am: versch. Änderungen nach Musterzelle 14.06.2021

<b>Röhl</b> GmbHB Bauelemente Fertigung Postfach 15-17 34109 Bielefeld Tel. 0521/40664-0		Maßstab 1 : 15	
gepr. Datum		Benennung  <b>Klinikum Traunstein Typ 1</b>	
		Zeichnungsnr.  021 1316 D	
Weitervervielfältigung dieser Unterlage, Verwertung und Mitteilung ihres Inhaltes sind nur mit unserer Zustimmung gestattet. Alle Rechte vorbehalten

Übergabe KW, WW, WWZ; Heizung  
Höhe = 2800 OKFF

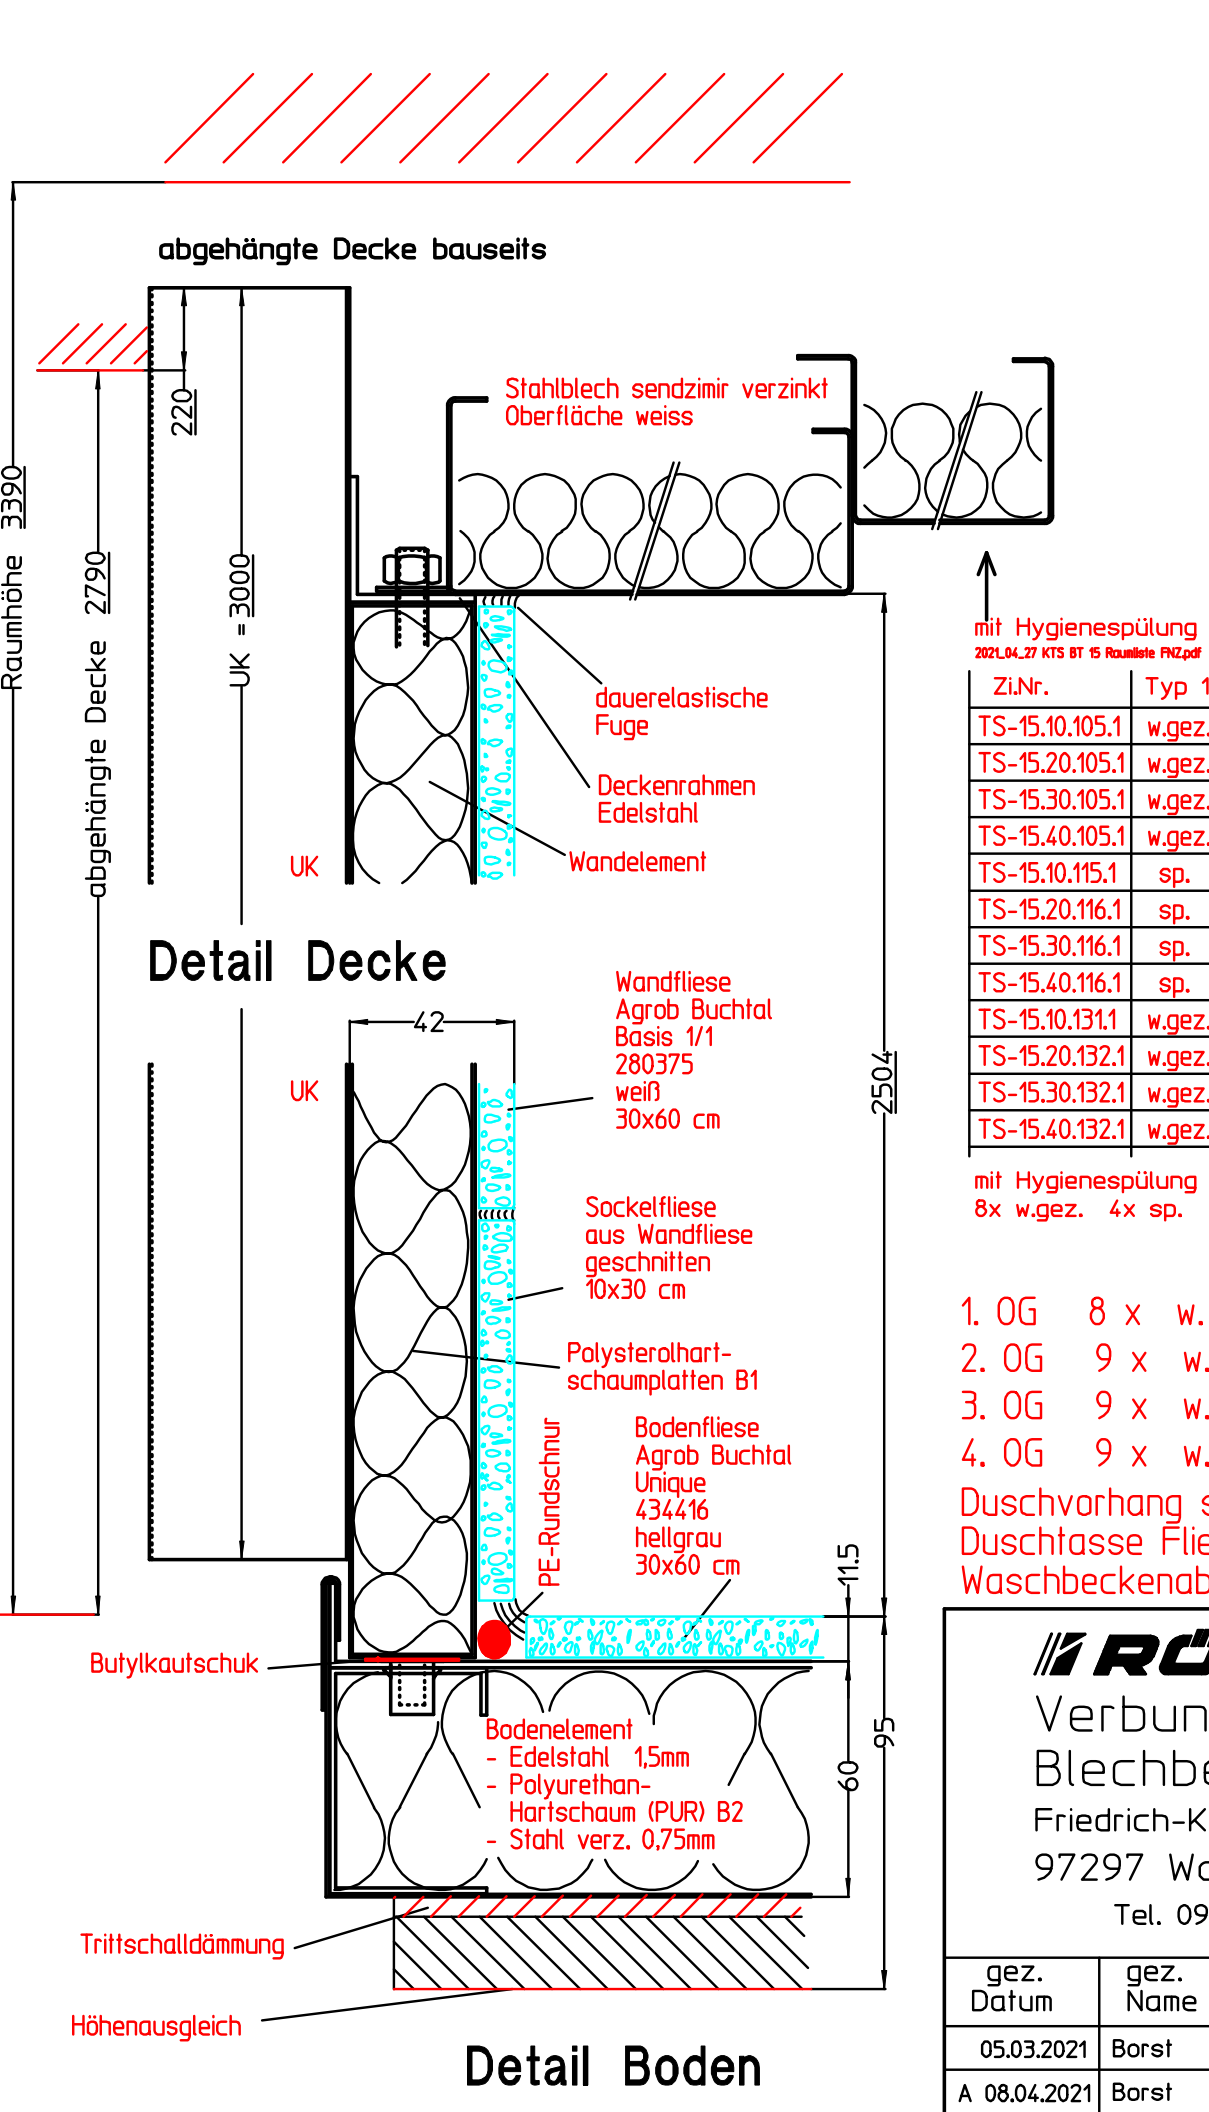
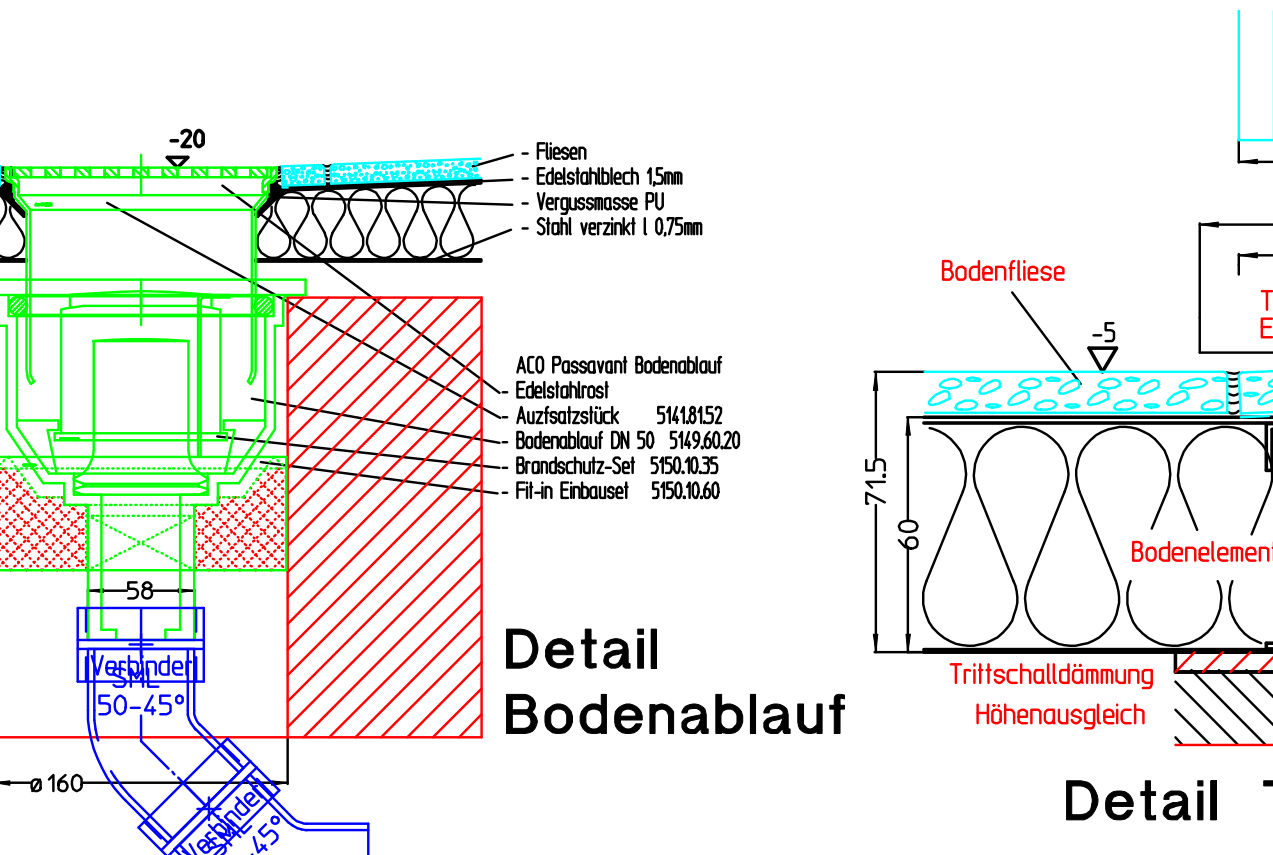
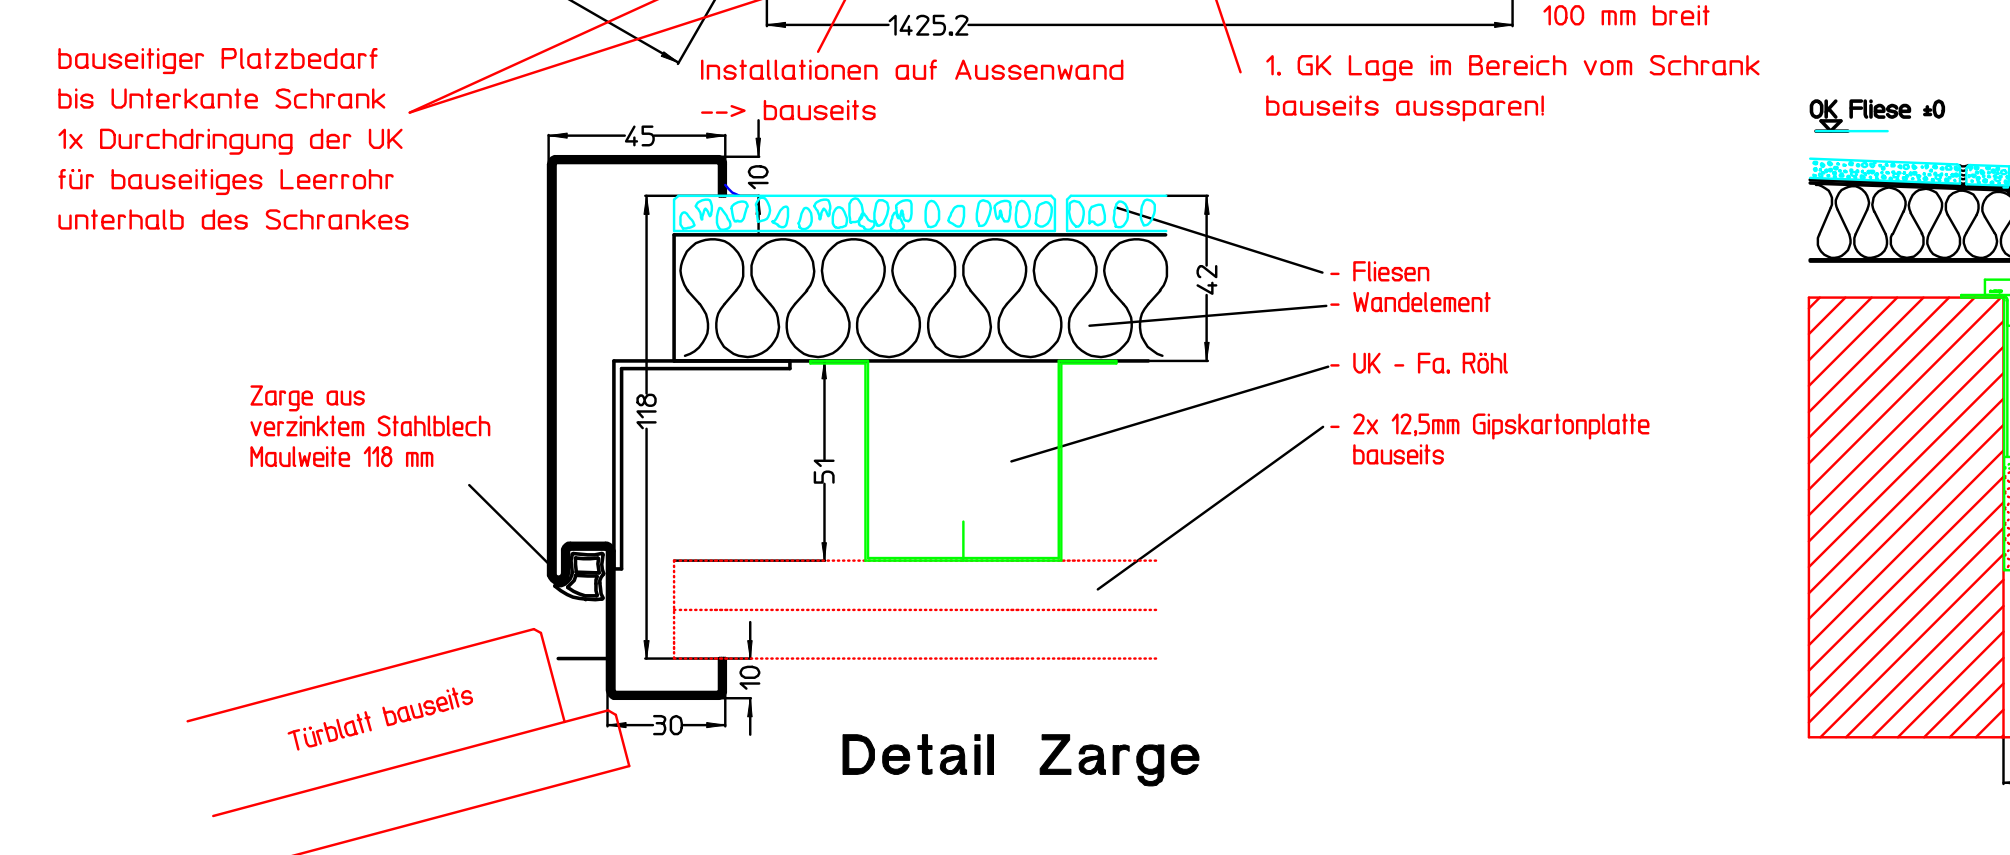
Duschvorhang statt 802.34.V0330 -> 801.34.V0334 20.08.2021  
Duschflase Fliesenschnitt nur in der 45° Schräge zur Zellenecke hin 20.08.2021  
Washbeckenablage Corian weiß wieder hinzu 29.10.2021
